Comune di Quattro Castella
Provincia di Reggio Emilia

PIANO URBANISTICO GENERALE

VARIANTE SPECIFICA (ex art. 27 bis L.R.20/2000) al PTCP e PTPR

PUG di Quattro Castella:
proposta di variante al PTCP e al PTPR
Relazione illustrativa e Valsat

Fig. 1 - Area n. 1: proposta di aggiornamento della cartografia del dissesto

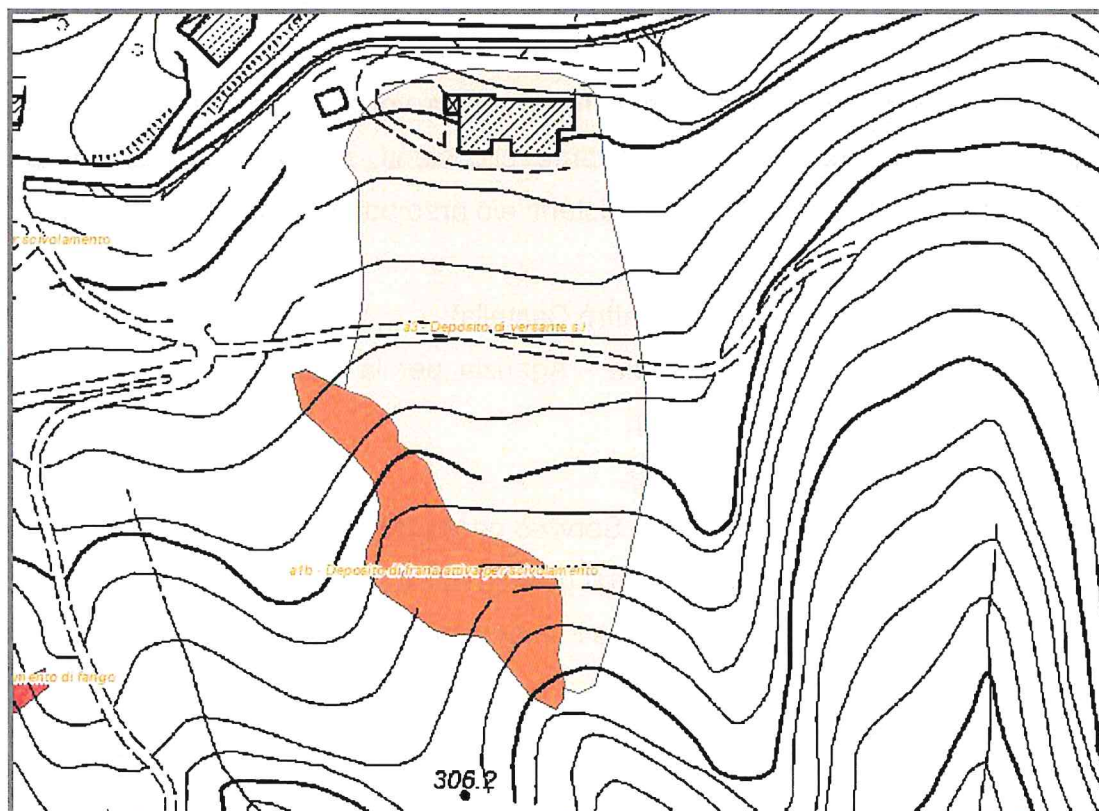
Come sopra accennato, il deposito sul quale è localizzato l'edificio principale dell'Azienda "Le Barbaterre" è classificato come "deposito di versante s.l." nell'inventario del dissesto regionale (all. 1), mentre il PTCP-PAI attribuisce al medesimo deposito la classificazione di "frana attiva" (all. 2). L'area in esame è stata oggetto di specifici studi e di un monitoraggio inclinometrico, messi a disposizione dal Comune e dall'azienda. Le letture dei tubi inclinometrici mostrano una complessiva assenza di spostamenti ad eccezione della porzione più superficiale dell'inclinometro di monte, la cui deviazione può essere riconducibile a interferenze non dovute a dissesto. Il sopralluogo non evidenzia movimenti in atto. I tecnici consulenti dell'azienda agricola indicano i punti precisi di monitoraggio e l'assetto dei drenaggi realizzati per la raccolta delle acque e di come, per evitare l'insorgenza di fenomeni superficiali, questi siano stati convogliati in un impluvio a Est. Viene condiviso dai presenti il perimetro di deposito di versante s.l. già indicato nelle carte regionali (fig. 1).

Fig. 2 – Area n. 2: proposta di aggiornamento della cartografia del dissesto

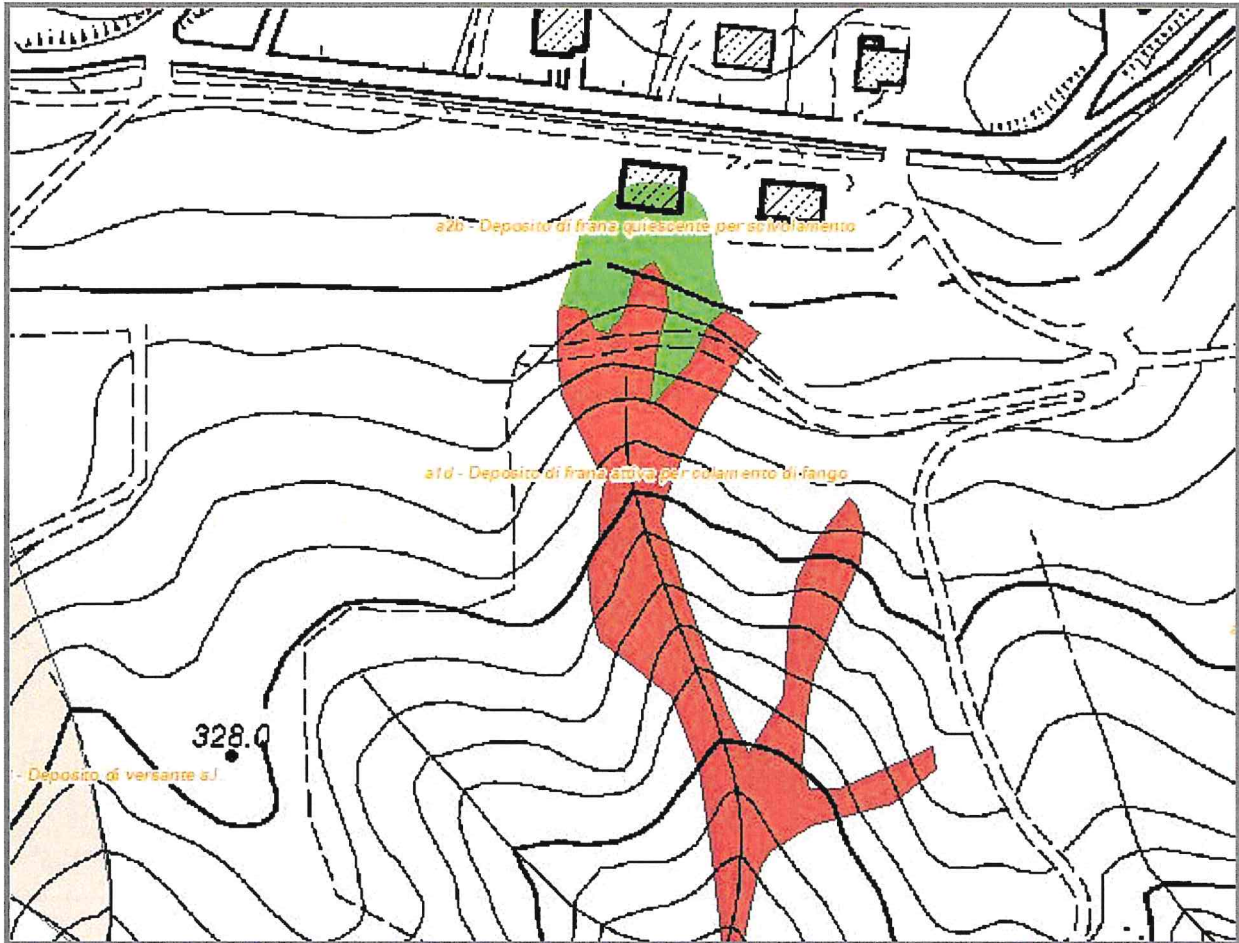
L'area considerata è costituita da un versante costituito in massima parte da terreni appartenenti alla formazione prevalentemente argillosa a tessitura caotica della formazione delle Breccie argillose della Val Tiepido – Canossa (MVT), particolarmente suscettibili a sviluppare frane. E' stata effettuata una riperimetrazione dell'area (Fig. 2), interessata anche recentemente da riattivazioni di frane (prevalentemente colate e scorrimenti) sulla base delle testimonianze dei tecnici presenti e delle foto aeree più recenti disponibili. Di seguito si riporta un'immagine del 2014 tratta da Google Earth.

Fig. 3 - Area n. 3

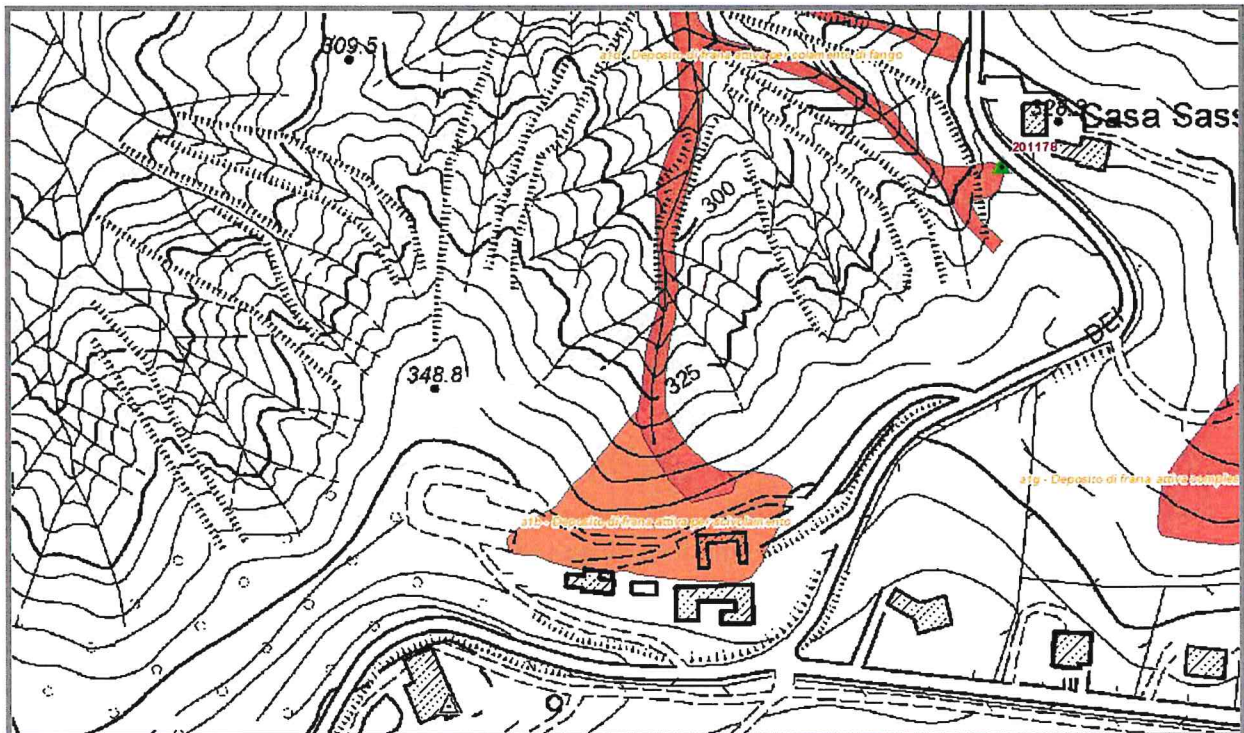
E' stato effettuato un sopralluogo presso gli edifici dell'ex discoteca Los Angeles. Sono stati riscontrati segnali evidenti di movimento in larga parte dell'area e conseguentemente è stata proposta una ripermimetrazione dei dissesti (Fig. 3) che al momento deve essere considerata provvisoria. I terreni interessati appartengono alla formazione prevalentemente argillosa a tessitura caotica della formazione delle Breccie argillose della Val Tiepido - Canossa (MVT) particolarmente suscettibili a sviluppare frane. La parte più meridionale del complesso appare meno interessata, e attualmente esclusa da corpi di frana, ma per una migliore definizione delle condizioni di stabilità sono necessari ulteriori approfondimenti non sviluppati al momento attuale.

Fig. 4 – Area n. 4: proposta di aggiornamento della cartografia del dissesto

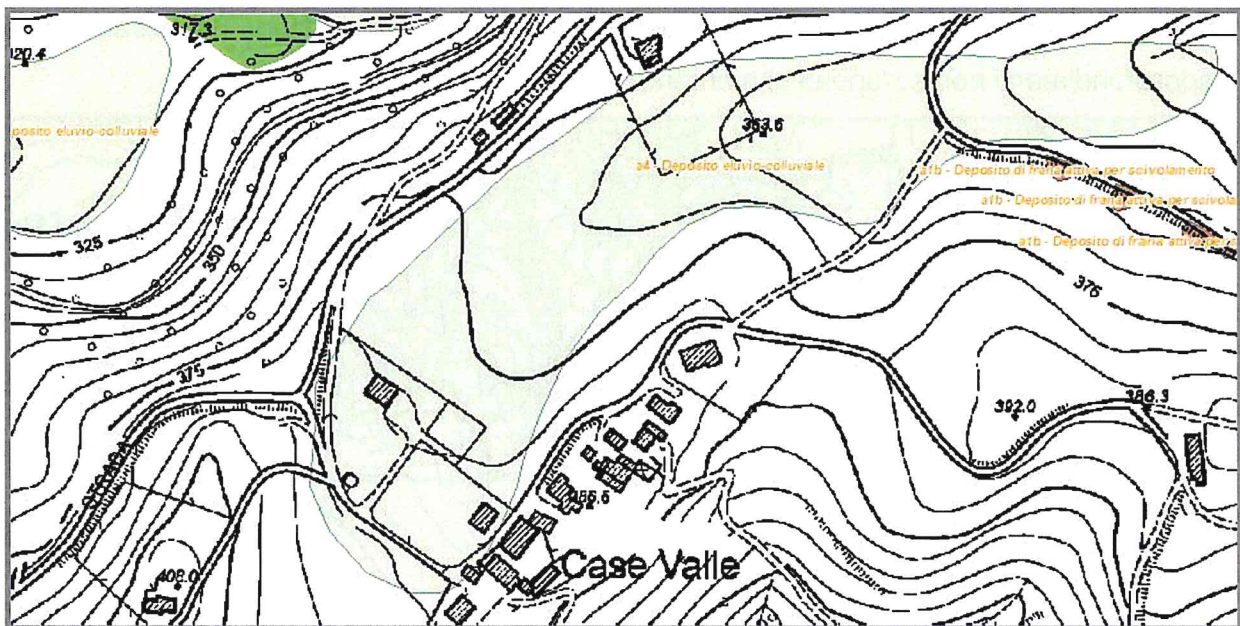
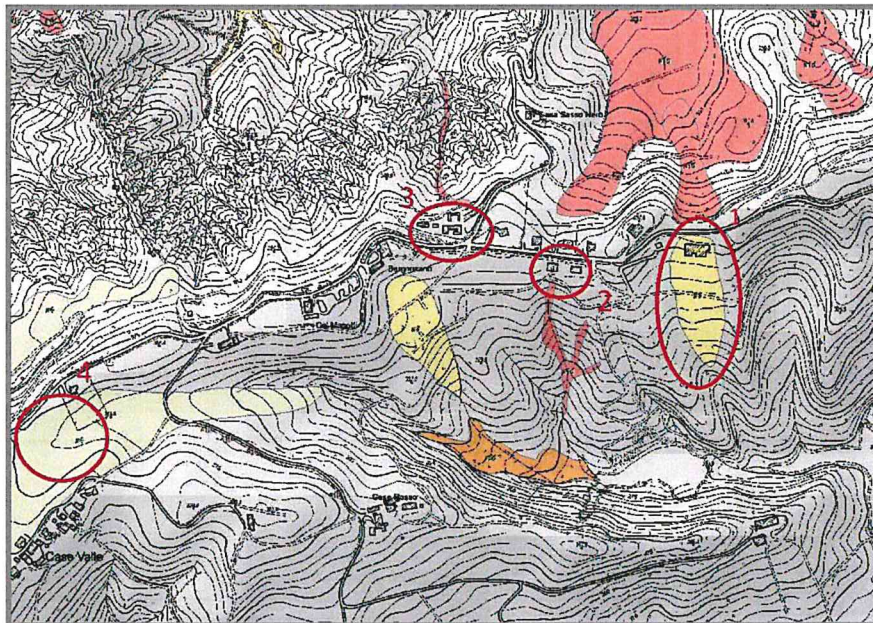
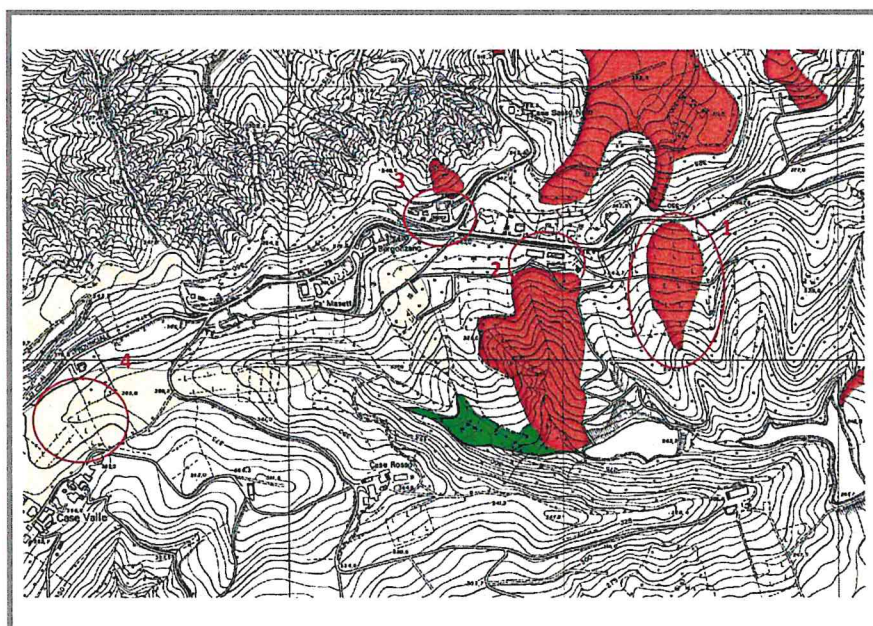
E' stato effettuato un sopralluogo in corrispondenza del vasto impluvio a nord della località Case Valle che è classificato nella cartografia PTCP come interessato da generici depositi di versante. Le condizioni geomorfologiche e di pendenza inducono a riconfermare l'area così come classificata della carta inventario regionale ovvero come deposito eluviale-colluviale (a4) impostato su terreni appartenenti alla formazione epiligure di Pantano (PAT) prevalentemente marnoso-calcareo. Nell'occasione è stata effettuata anche una ripermisurazione del deposito (Fig. 4).
